展示館電気室 受変電設備単線結線図

展示館電気室 改修概要

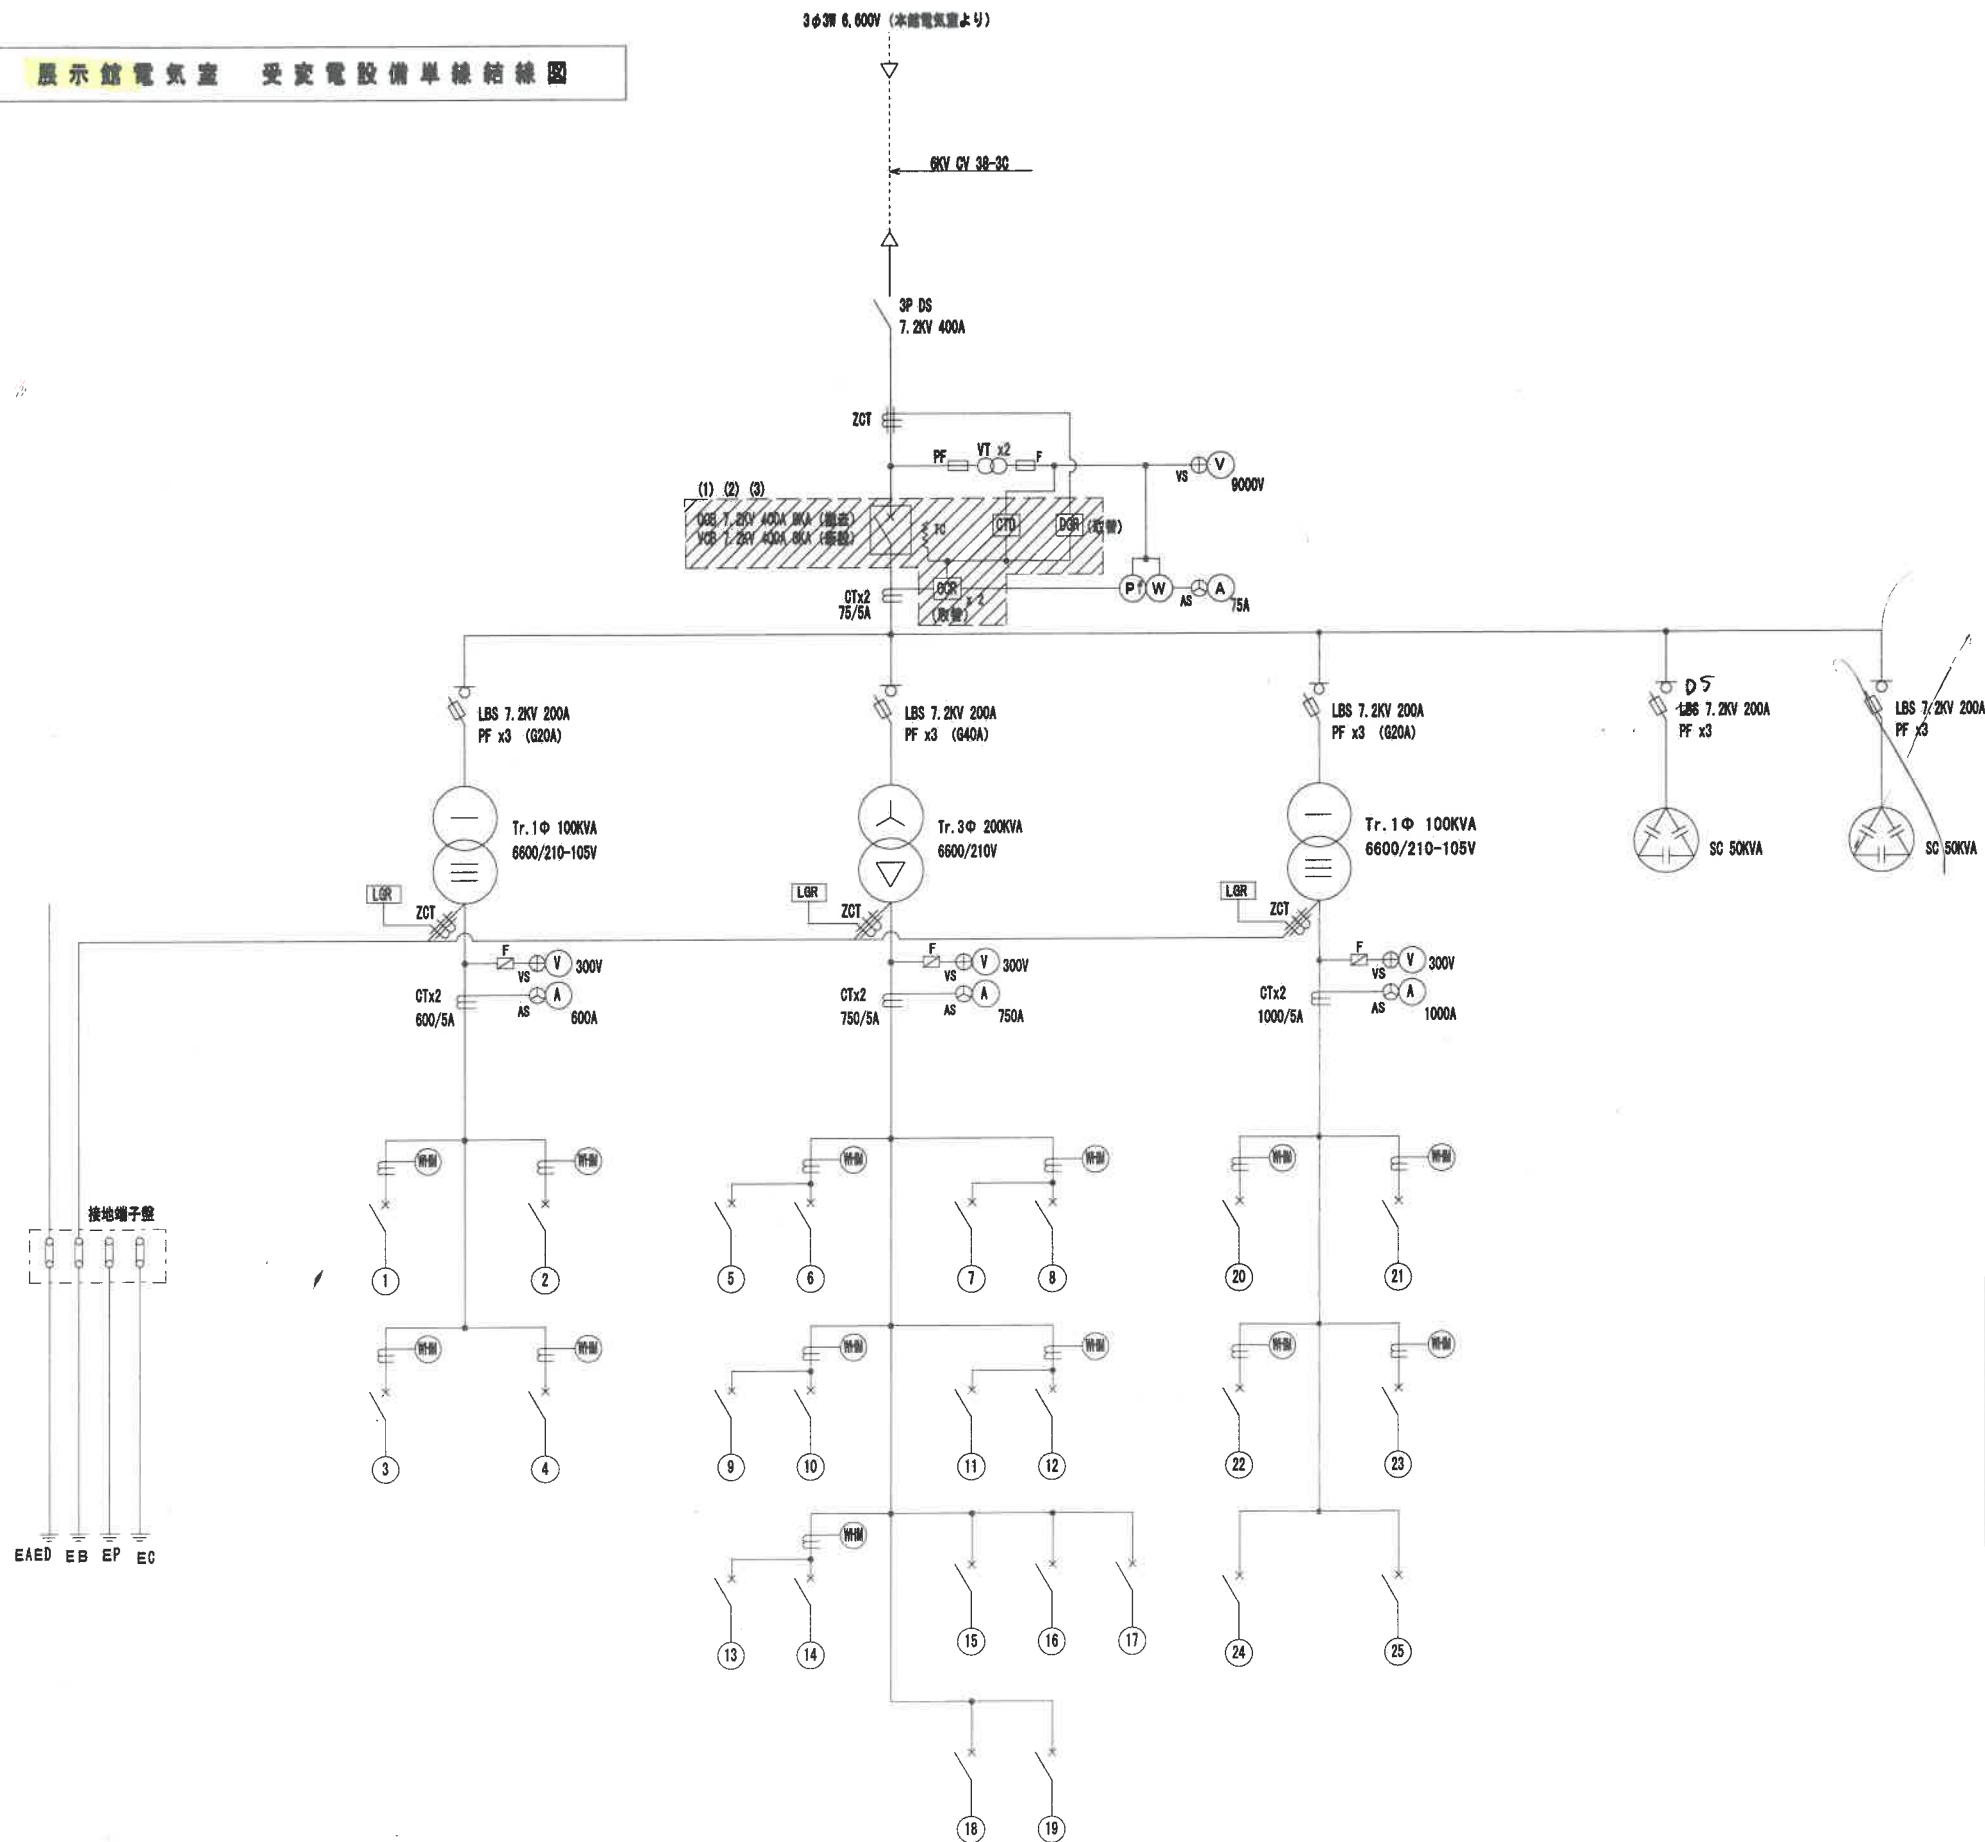
(1) 受電遮断器をOCB 7.2KV 400AからVGB 7.2KV 400A 8KAに取り替える。
VGBは電動バネ操作、ハネ取付型とする。
尚、遮断器は受電盤での操作とし遠方操作は行わないものとする。(高圧受電盤の改造とする。)

(2) 地絡方向継電器及び零相電圧検出器を新品に取替える。

(3) 過電流継電器を新品に取替える。
